Handout zum Audit
auf dem Steigerts
13.03.2018, 10-12 Uhr
mit IMO-Swiss

Routenplan

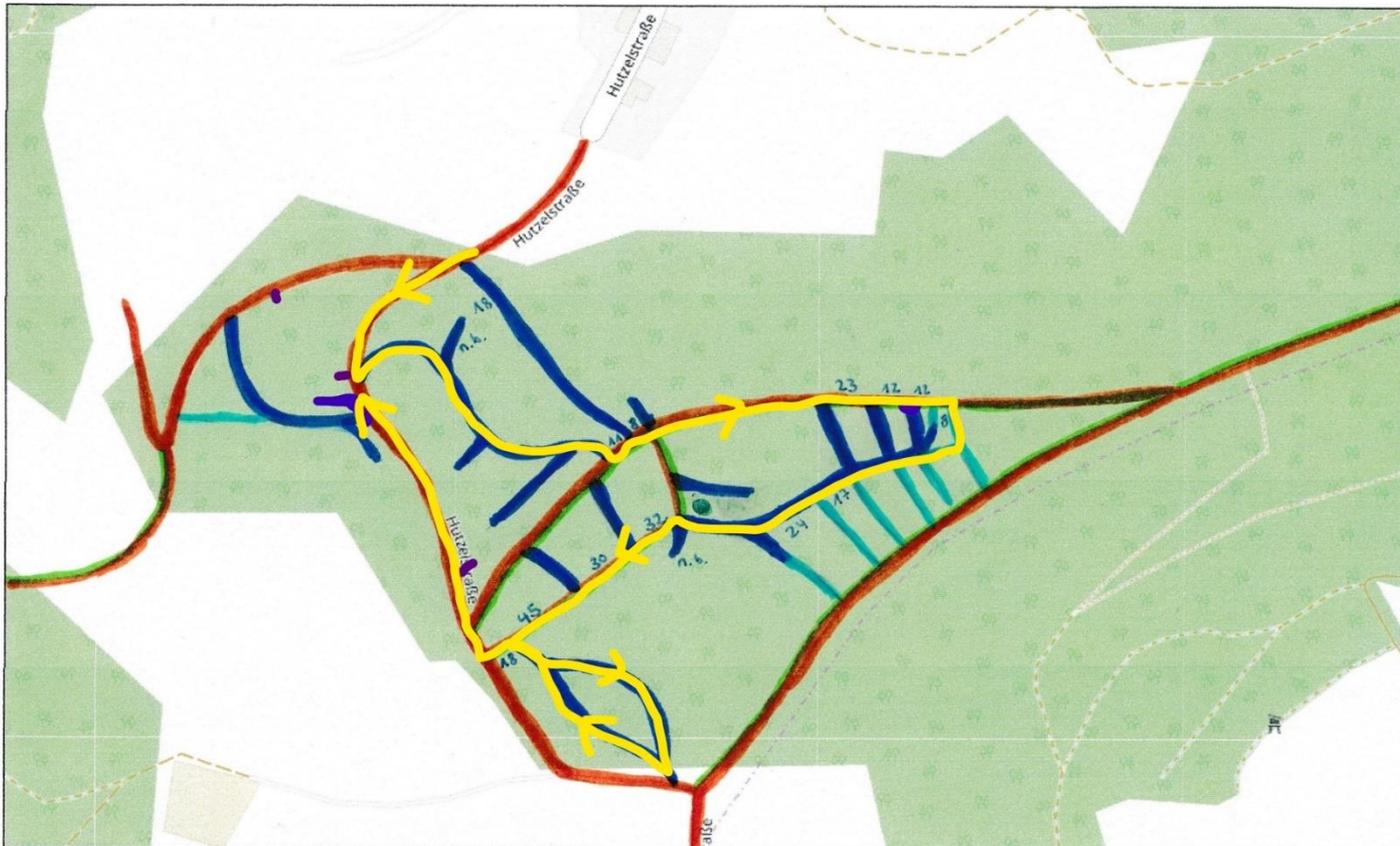
Es gibt einige Gassenabstände, die unter 20 m liegen, fast alle Rückegassenabstände liegen unter dem Richtwert 40 m. ➡ Übererschließung, überproportional viele Bodenschäden.

Es wurde an mehreren Stellen Waldboden abseits der markierten Gassen, teilweise auch flächig befahren.
